Modification proposée 1882

Renvoi(s) :	CNB20 Div.B 3.8. (première impression)
Sujet :	Accessibilité, visitabilité et adaptabilité des logements
Titre :	Renforcement des murs à poteaux dans les salles de toilettes pour l'installation future de barres d'appui : douches et baignoires
Description :	La présente modification proposée ajoute des exigences pour le renforcement des murs à poteaux autour des douches et des baignoires dans les logements pour l'installation future de barres d'appui.
Modification(s) proposée(s) connexe(s) :	FMP 1884, FMP 1958, FMP 2030, FMP 2031

Figure [A-3.8.4.3. 2) et 4)-A]
Exemple d'une configuration acceptable pour le renforcement de la paroi latérale et du mur de l'entrée⁽¹⁾ d'une douche

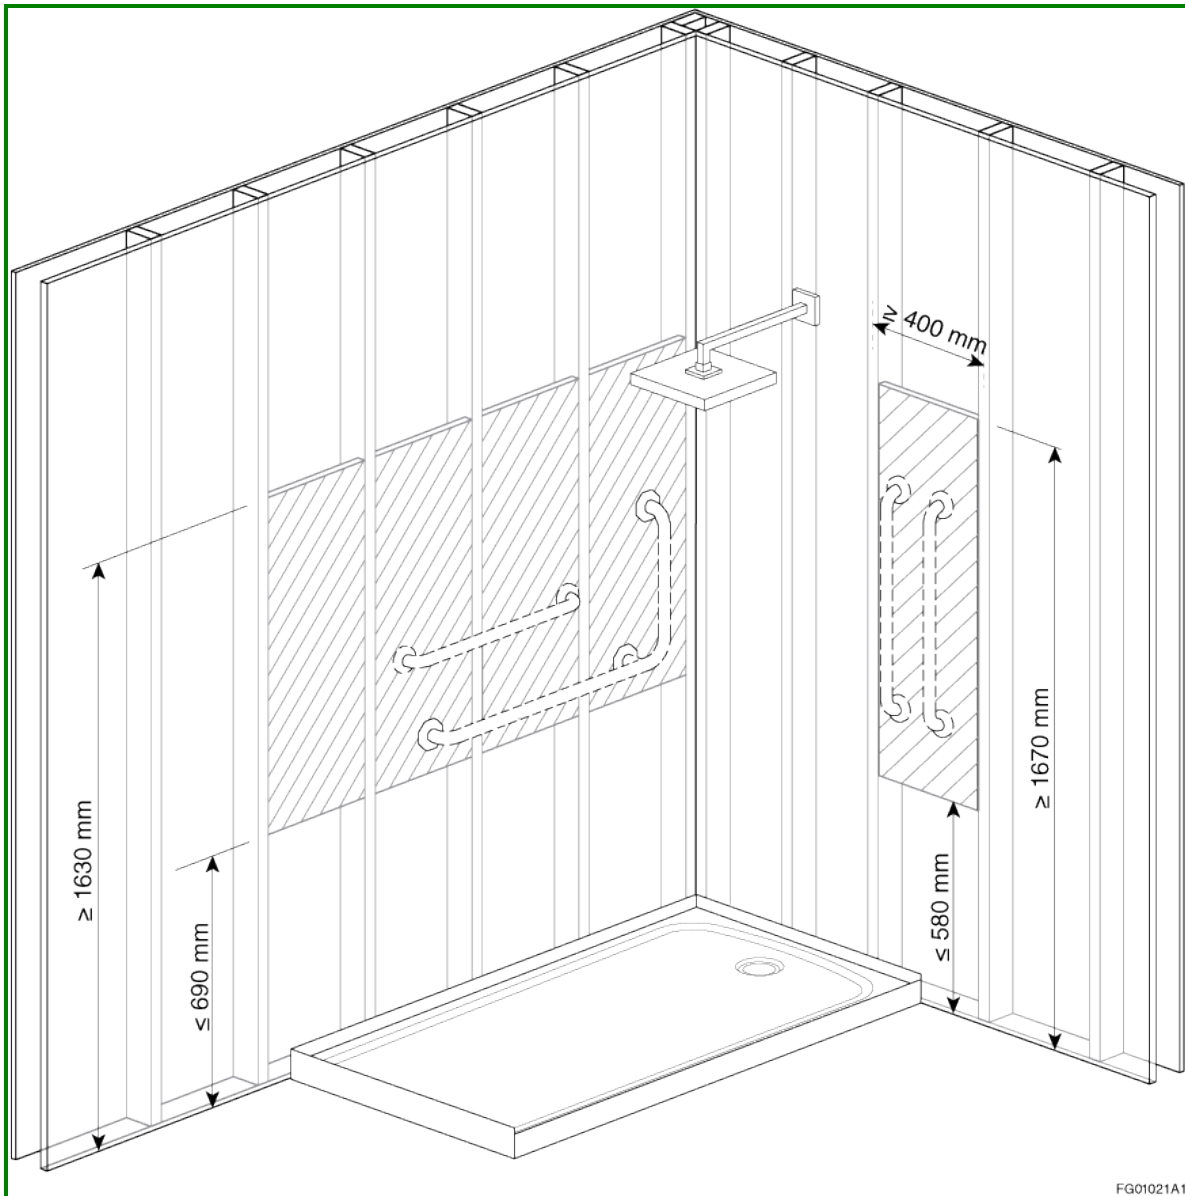
[2] --) Le renforcement des murs à poteaux autour des douches exigé par le paragraphe 1) doit au moins couvrir une aire qui :

[a] --) sur les parois latérales, se prolonge horizontalement sur toute la longueur de la douche et verticalement à une distance de 690 mm à

1630 mm au-dessus du plancher fini; et

- [b] --) sur les murs de l'entrée, se prolonge horizontalement sur au moins 400 mm, centré au-dessus de l'entrée de la douche, et verticalement à une distance de 580 mm à 1670 mm au-dessus du plancher fini.

**Figure [A-3.8.4.3. 2) et 4)-B]
Exemple d'une configuration acceptable pour le renforcement de la paroi latérale et du mur de l'entrée⁽¹⁾ d'une baignoire ou d'une baignoire/douche combinée**

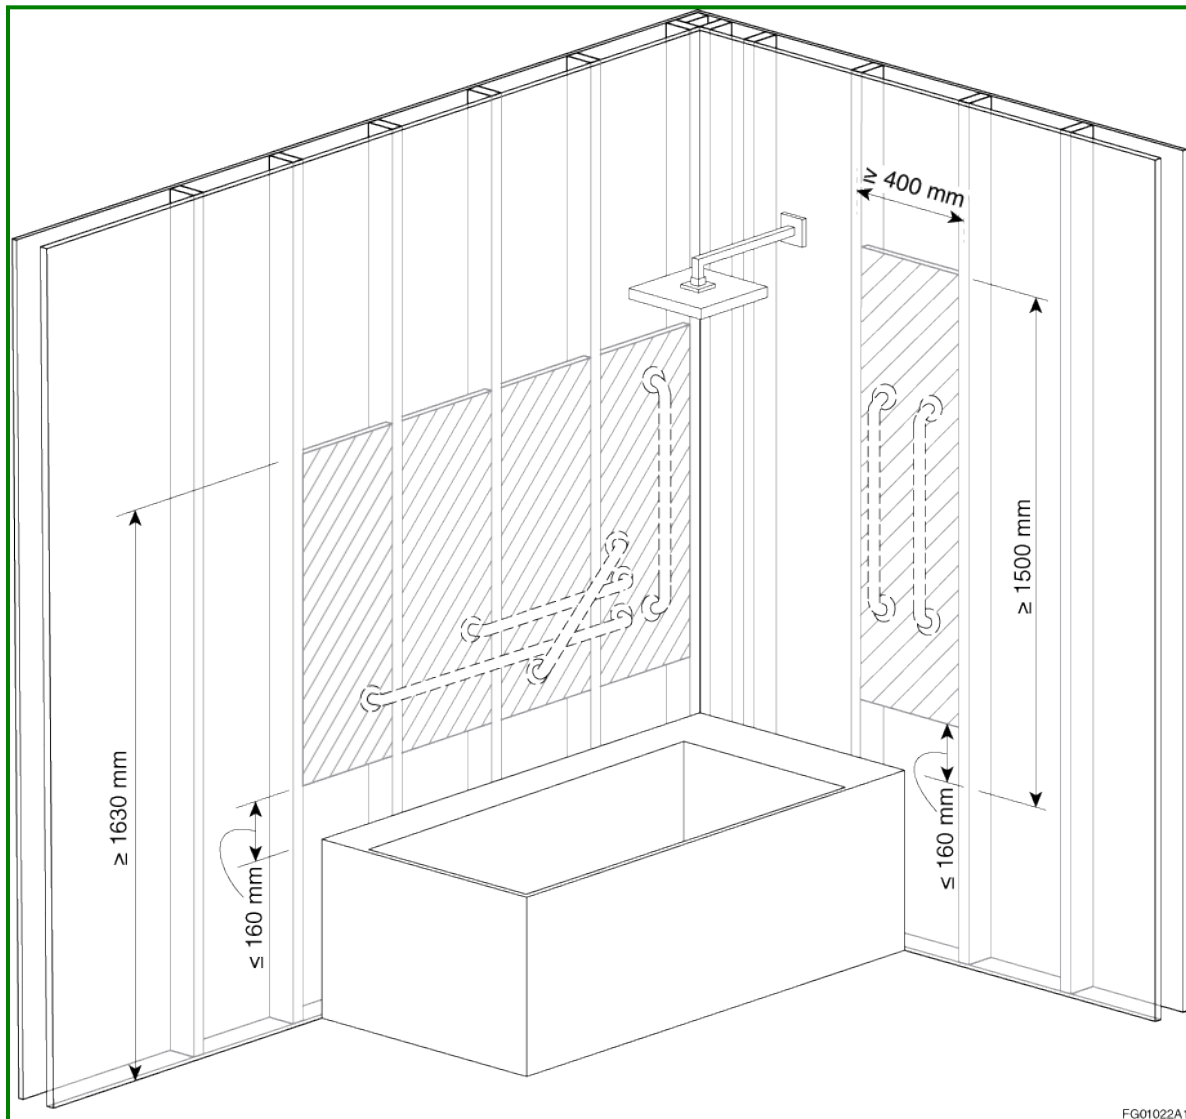
[4] --) Le renforcement des murs à poteaux autour des baignoires et des baignoires/douches combinées exigé par le paragraphe 3) doit au moins couvrir une aire qui :

- [a] --) sur les parois latérales, se prolonge horizontalement sur toute la longueur de la baignoire ou de la baignoire/douche combinée et verticalement à une distance de 160 mm au-dessus de la bordure de la baignoire ou de la bride de carrelage à 1630 mm au-dessus du plancher fini; et

- [b] --) sur les murs de l'entrée, se prolonge horizontalement sur au moins 400 mm, centré au-dessus de l'entrée de la baignoire ou de la baignoire/douche combinée, et verticalement à une distance de 160 mm à 1500 mm au-dessus de la bordure de la baignoire ou de la bride de carrelage.

Figure [A-3.8.4.3. 5)-A]
Exemple d'une configuration acceptable pour le renforcement du mur de l'entrée d'une douche munie d'une cabine préfabriquée

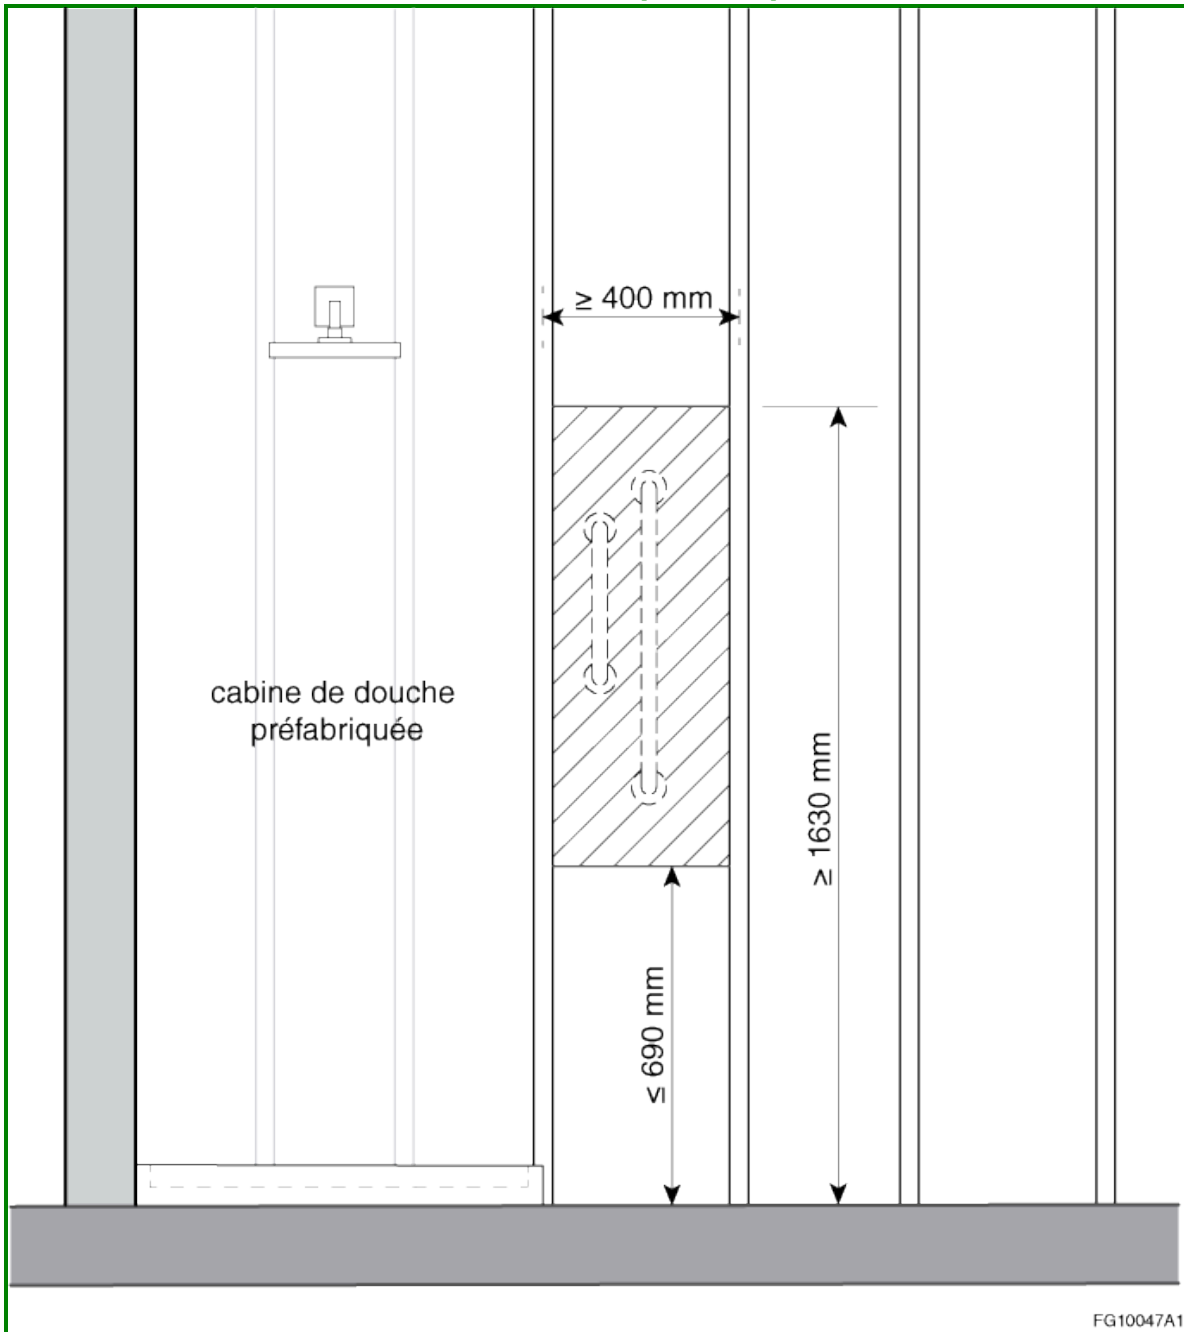
[5] --) Lorsque la douche, la baignoire ou la baignoire/douche combinée est munie d'une cabine préfabriquée :

- [a] --) les alinéas 2)a) et 4)a) ne s'appliquent pas; et

- [b] --) les alinéas 2)b) et 4)b) s'appliquent, sauf que l'aire minimale de renforcement doit se prolonger horizontalement de l'entrée ou de la bordure jusqu'à 400 mm au-delà de l'entrée.
